DODATEK č. 6 **ke Smlouvě o dílo ze dne 11. 10. 2018**

se níže uvedeného dne, měsíce a roku dohodly, že tímto Dodatkem se mění a doplňuje Smlouva o dílo, uzavřená mezi smluvními stranami dne 11. 10. 2018, ve znění jejího dodatku č. 1 ze dne 8. 1. 2019, dodatku č. 2 ze dne 29. 3. 2019, dodatku č. 3 ze dne 24. 4. 2019, dodatku č. 4 ze dne 26. 6. 2019 a dodatku č. 5 ze dne 12. 11. 2019 (dále jen „**Smlouva**“), jejímž předmětem je zhotovení stavby s názvem „Pavilon tropického zemědělství“ (dále jen „**Stavba**“).

- 2) Rozsah dohodnutých změn je definován obsahem změnových listů č. 13 - 20 a jejich příloh, které jsou nedílnou součástí tohoto Dodatku v příloze č. 1.

1. Změnové listy č. 13 - 20 a jejich přílohy

POŽARNÍ UTĚSNĚNÍ PŘÍČEK - SUTERÉN

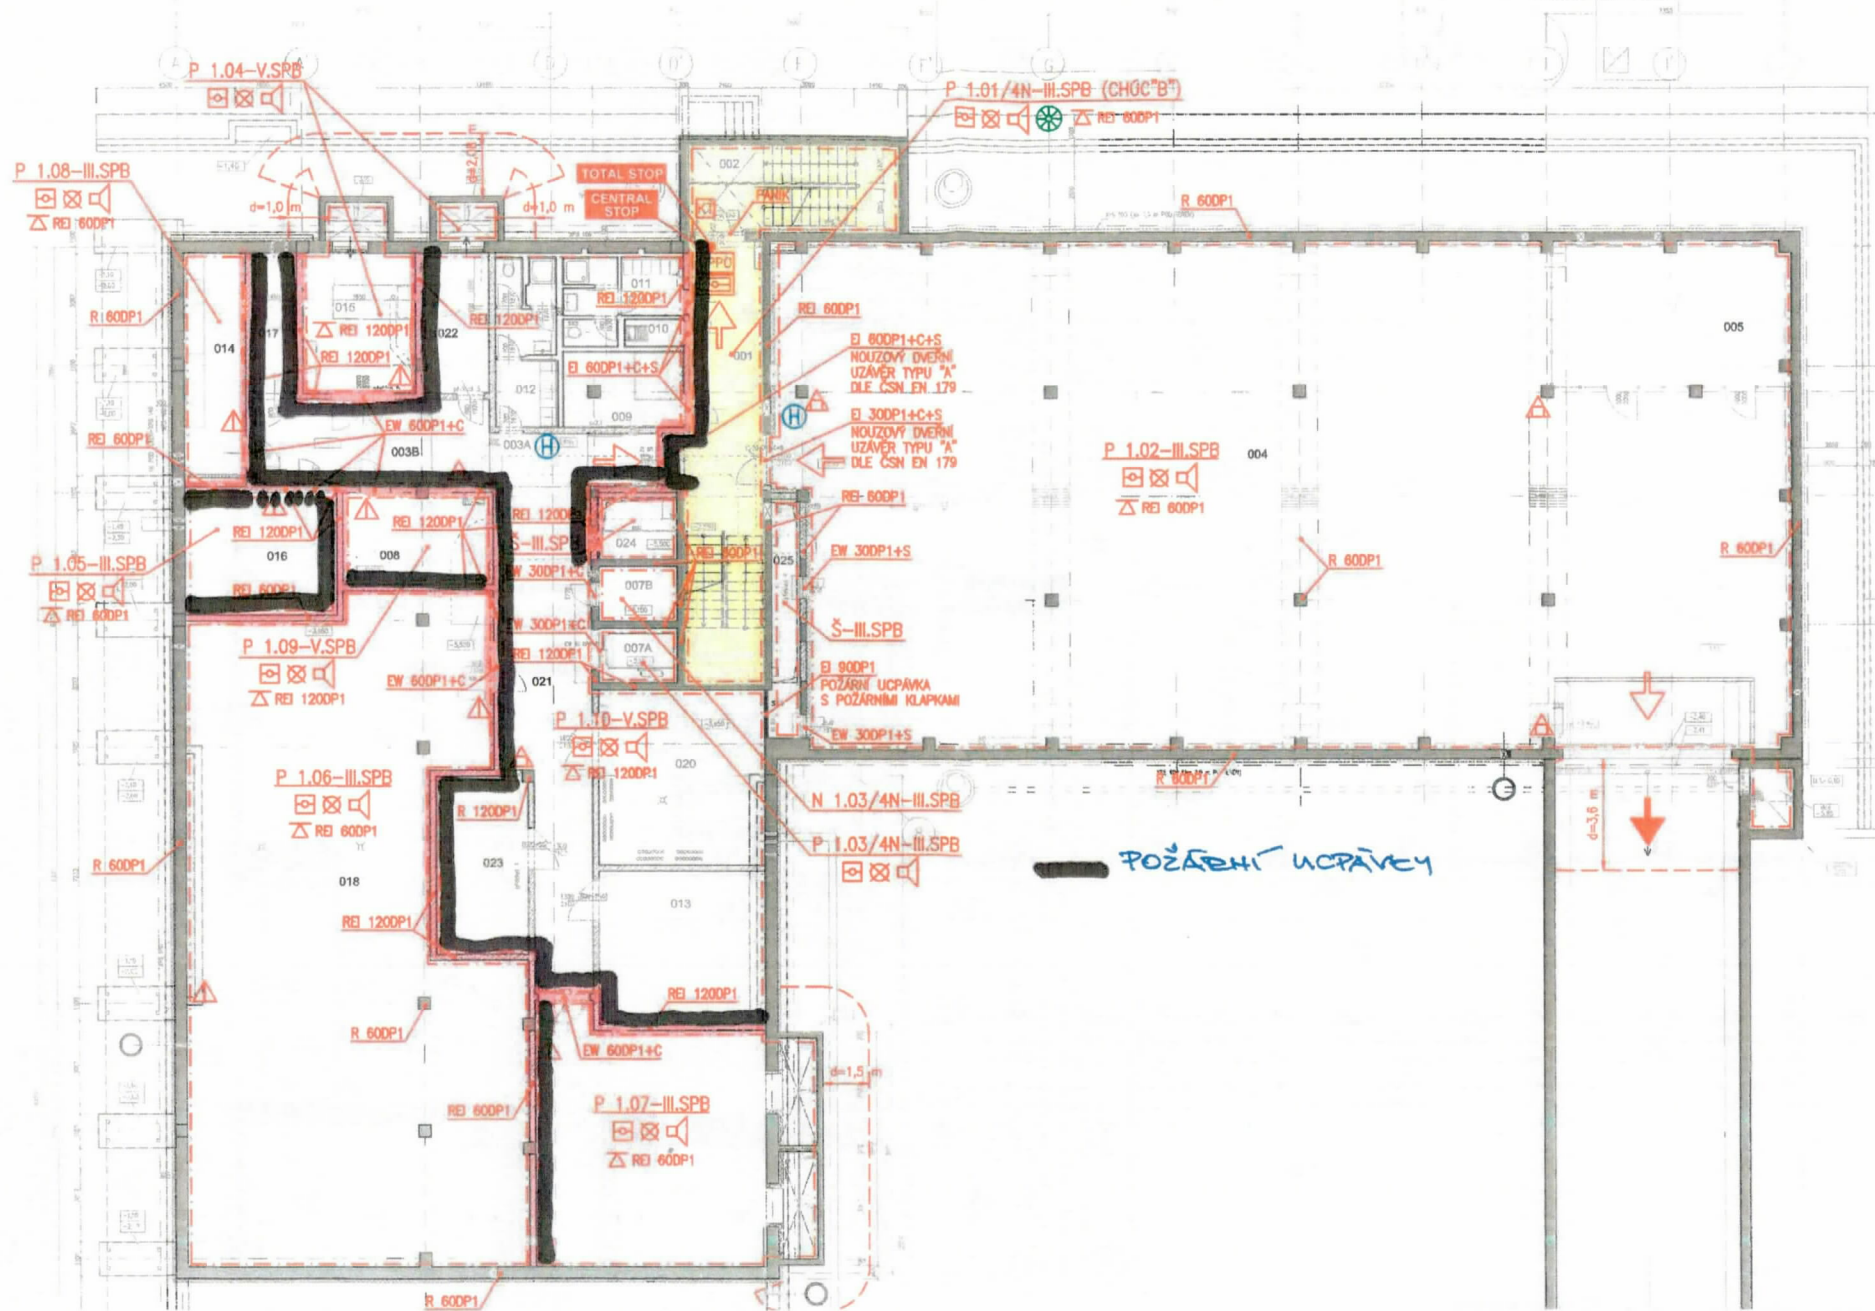
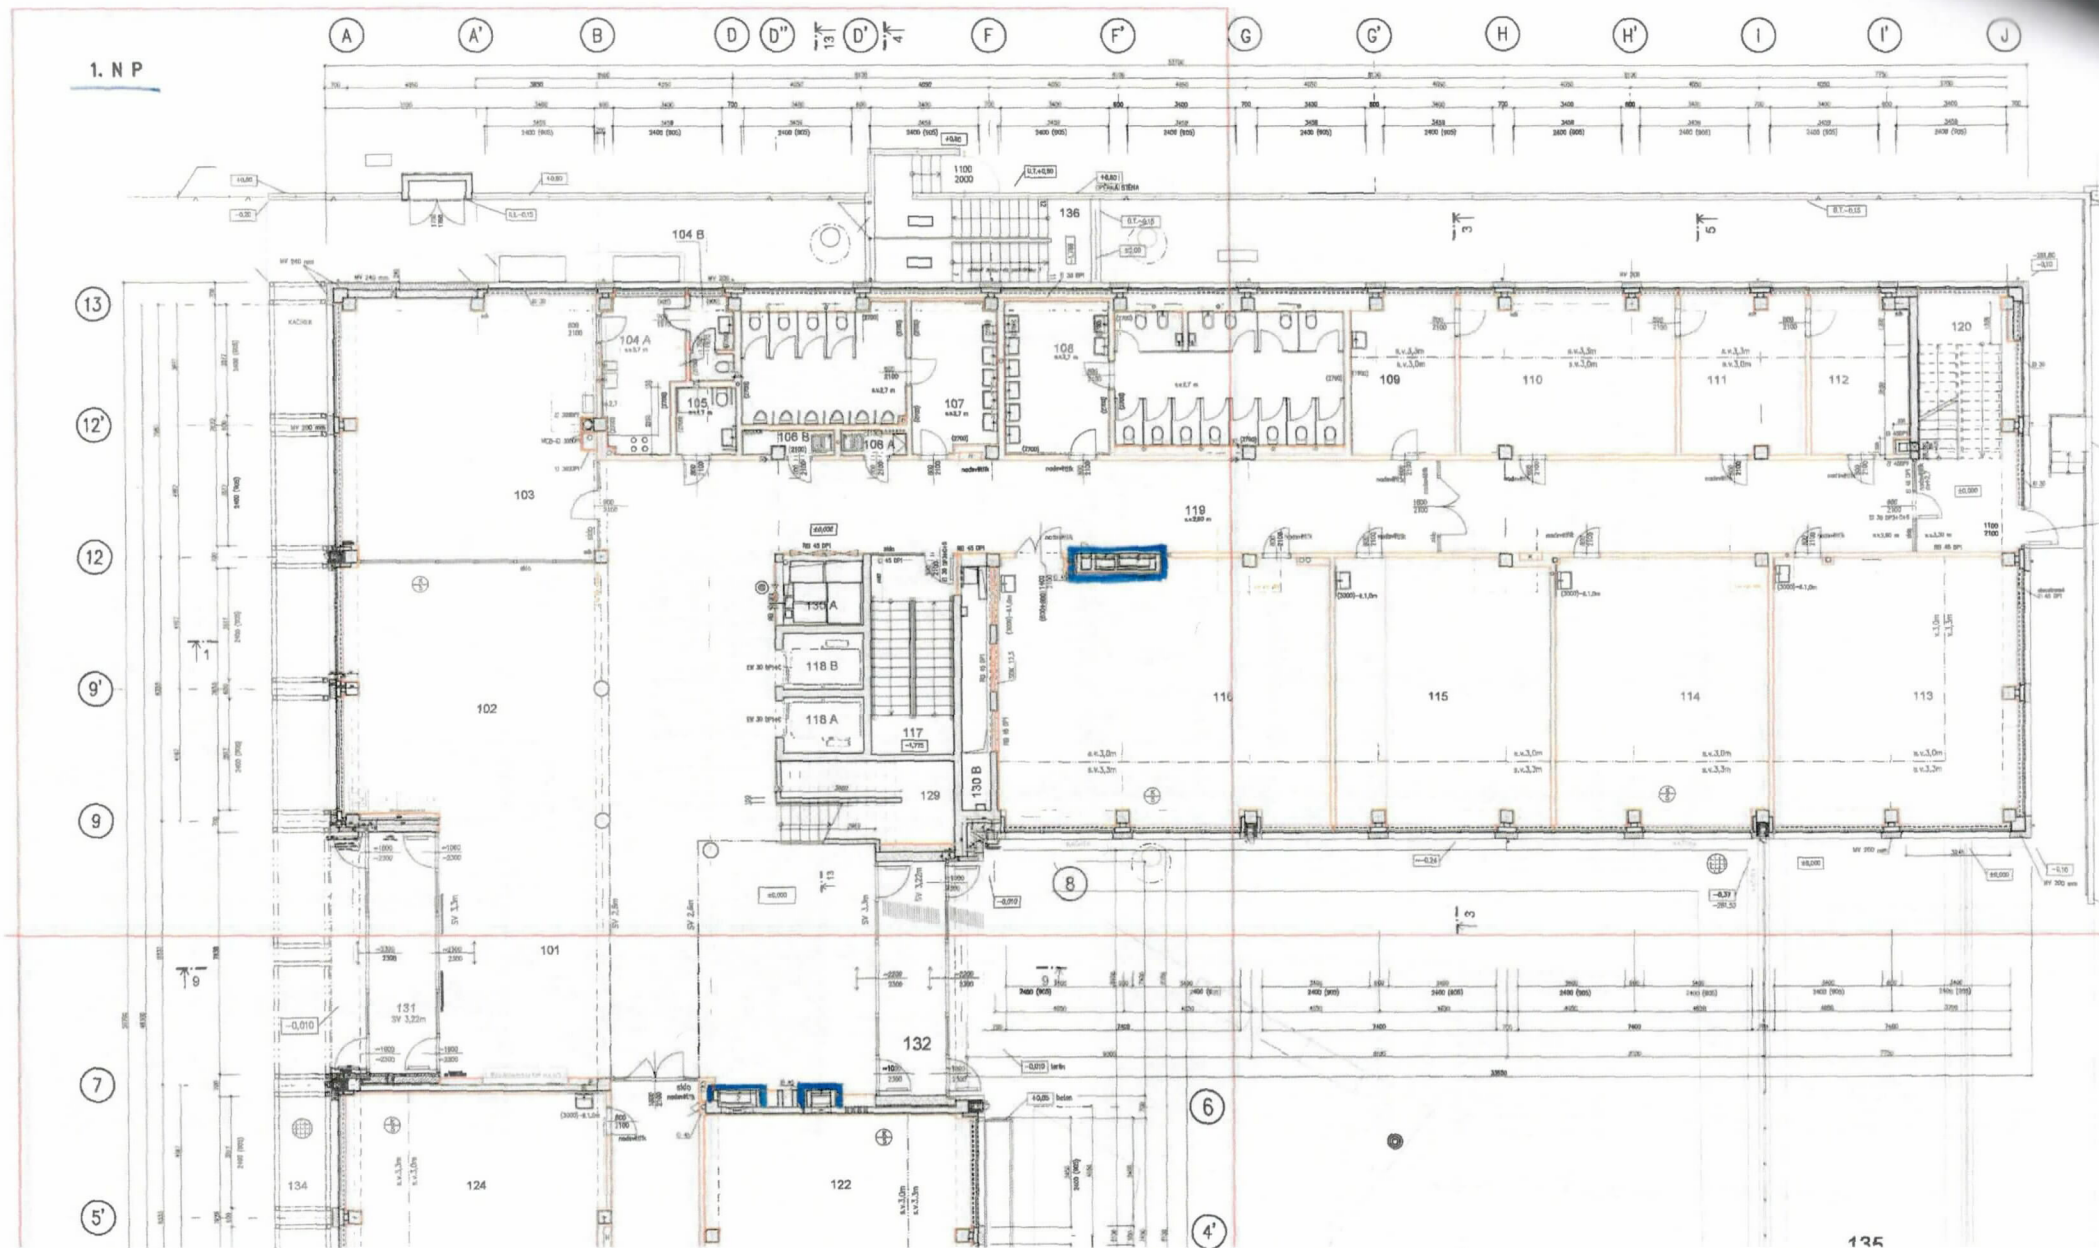
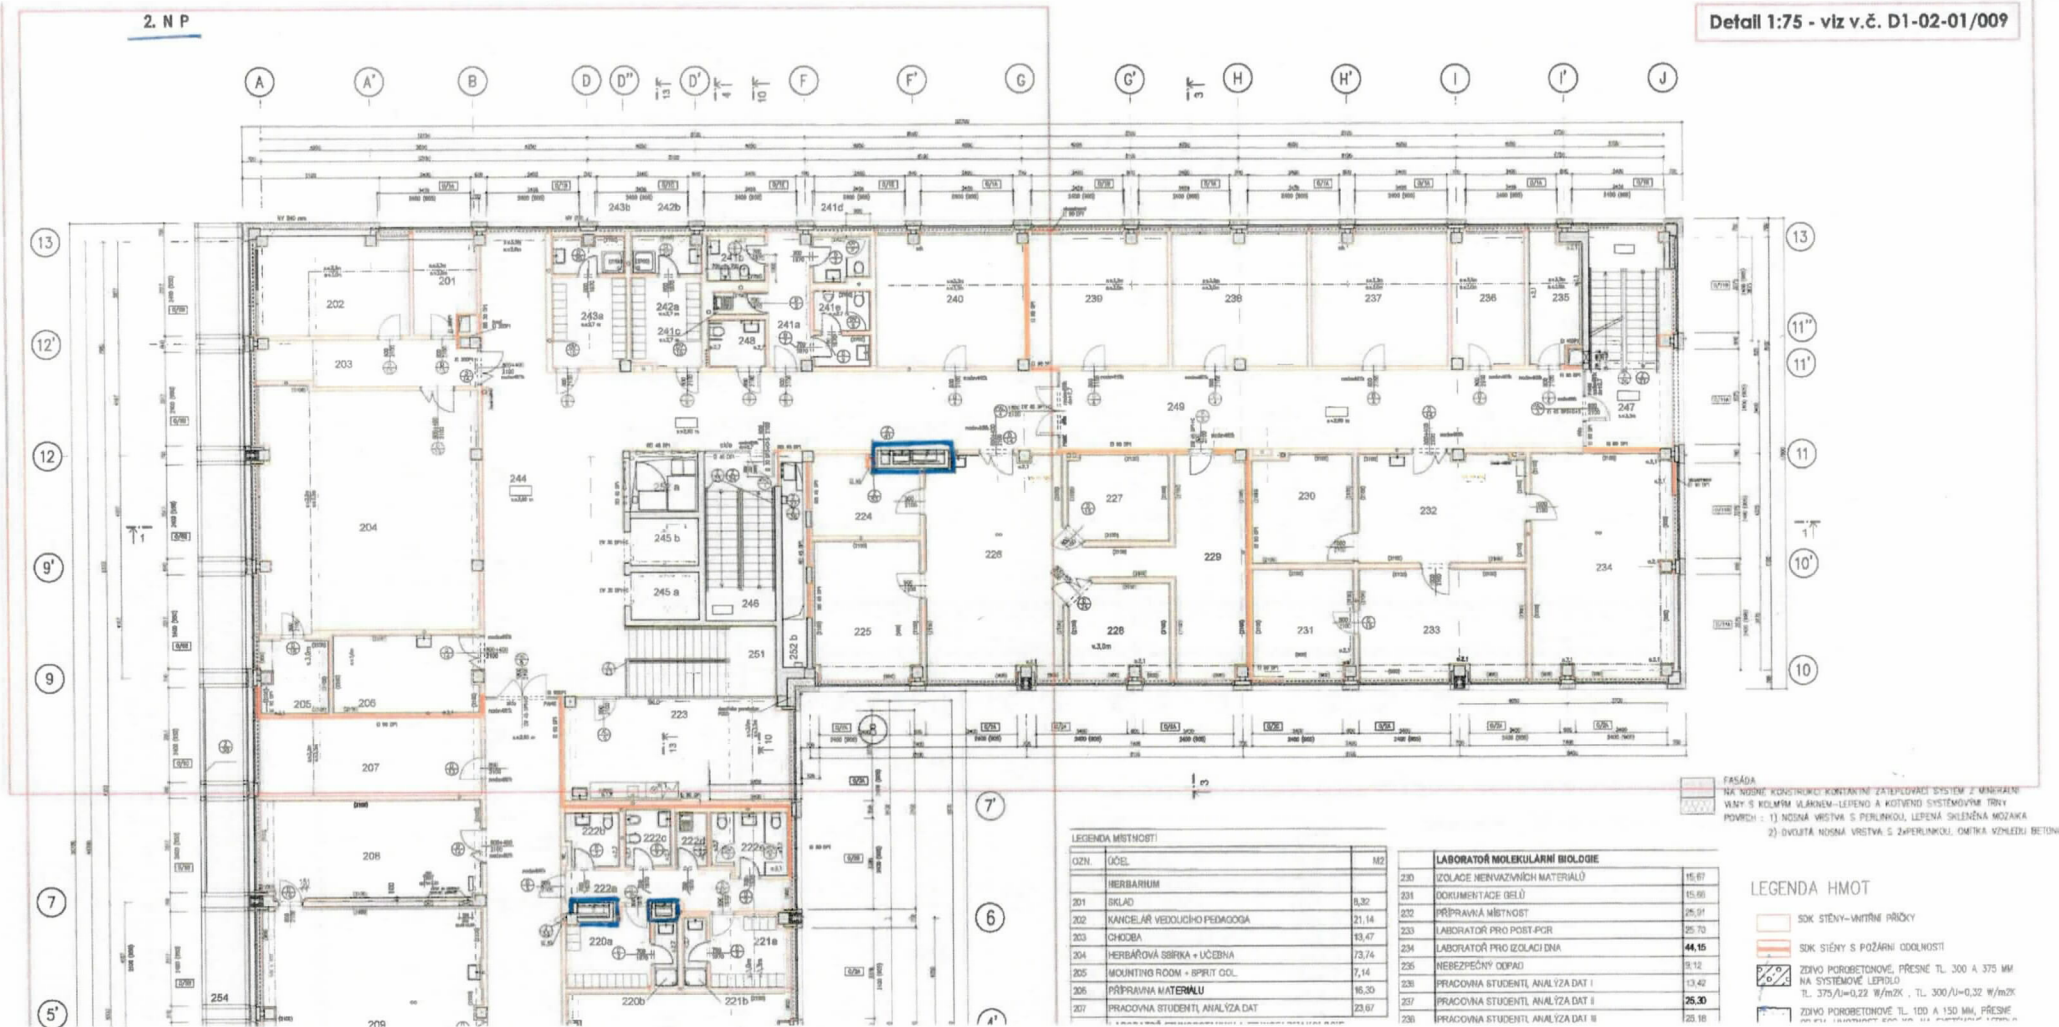
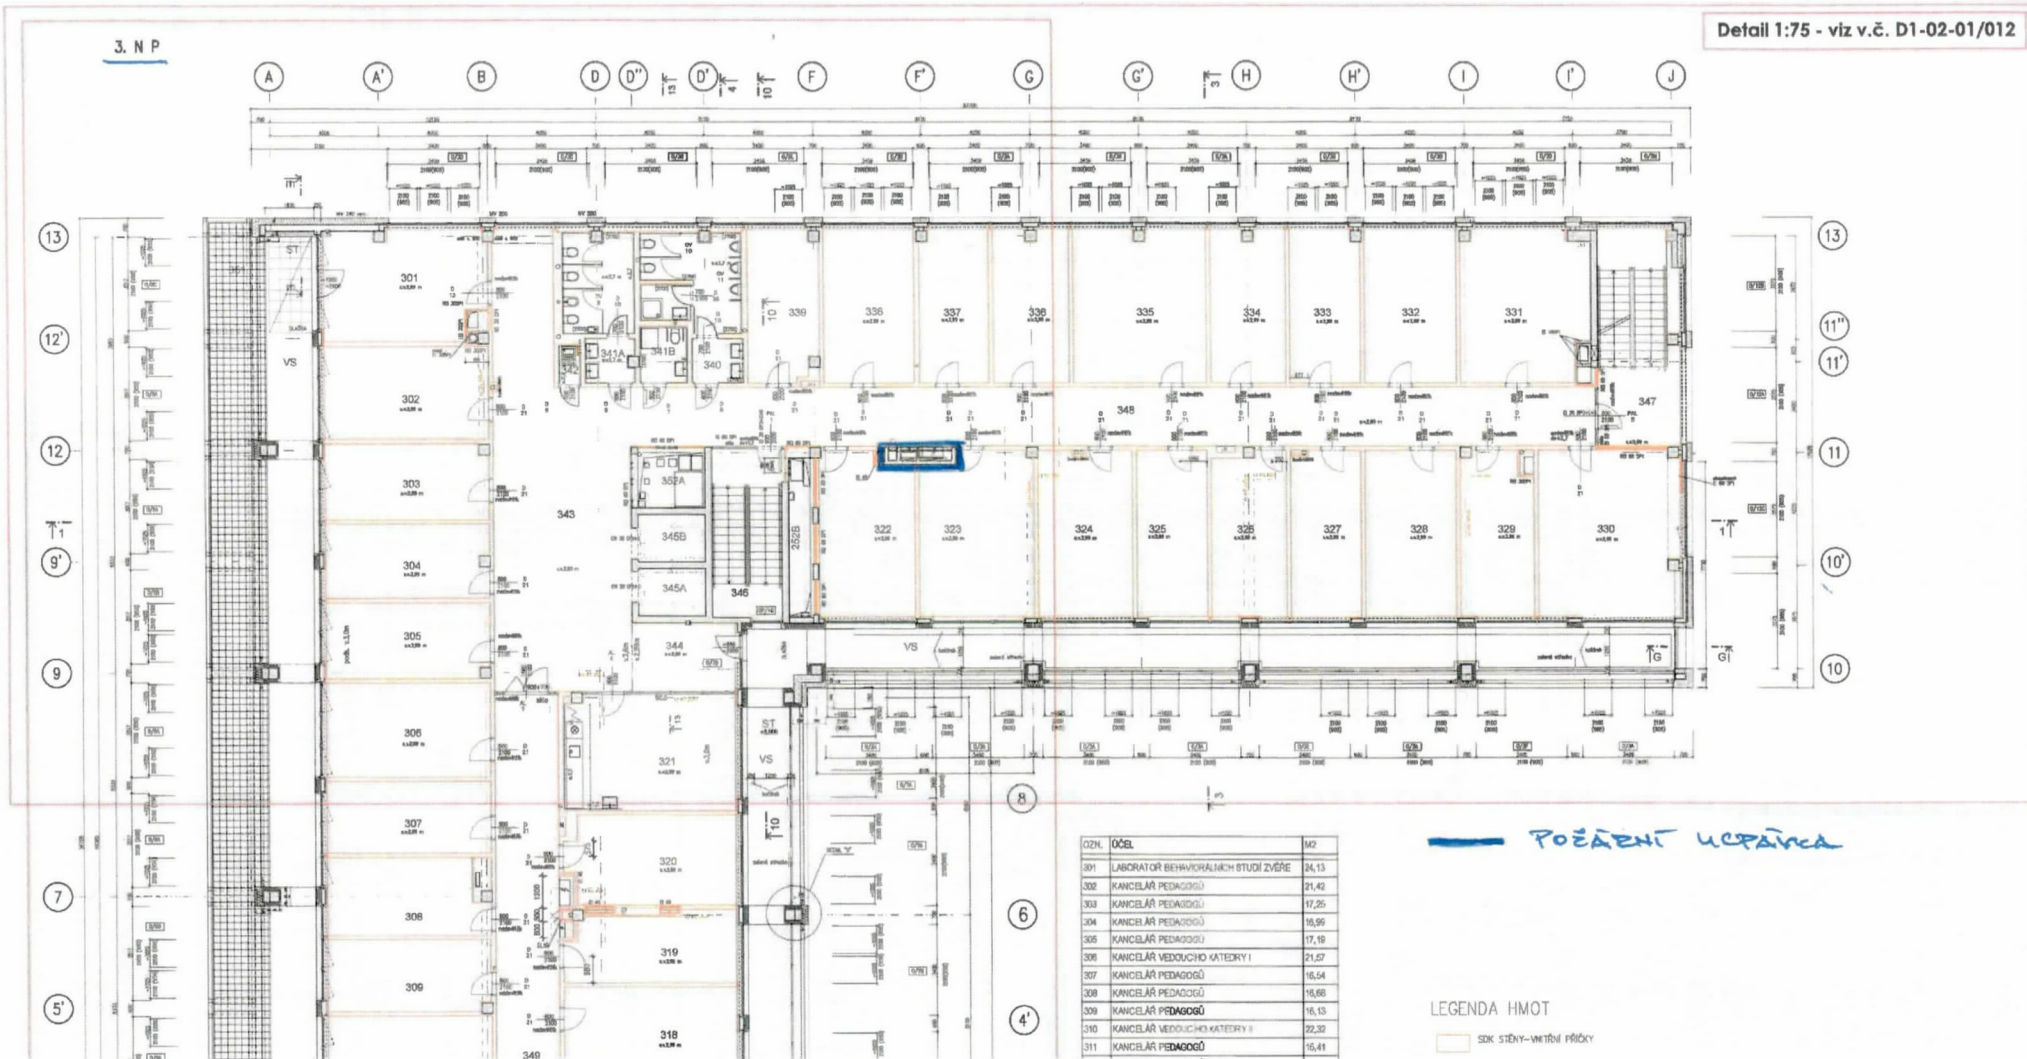
Absence protipožární izolace potrubí vzduchotechniky v rámci objektu TZ 05 Nouzový zdroj DA a požárního utěsnění příček v PD a výkazu výměr, nebylo řešeno v PD.

AD navrhl požární izolaci pro potrubí vzduchotechniky o tl. 40mm s požární odolností 60 min. Požární utěsnění příček je provedeno minerální vatou a uzavřeno požární nátěrovou hmotou/tmelem.

Absence řešení požárního úseku u dieselagregátu, nebylo řešeno v PD. Absence požárního utěsnění příček.
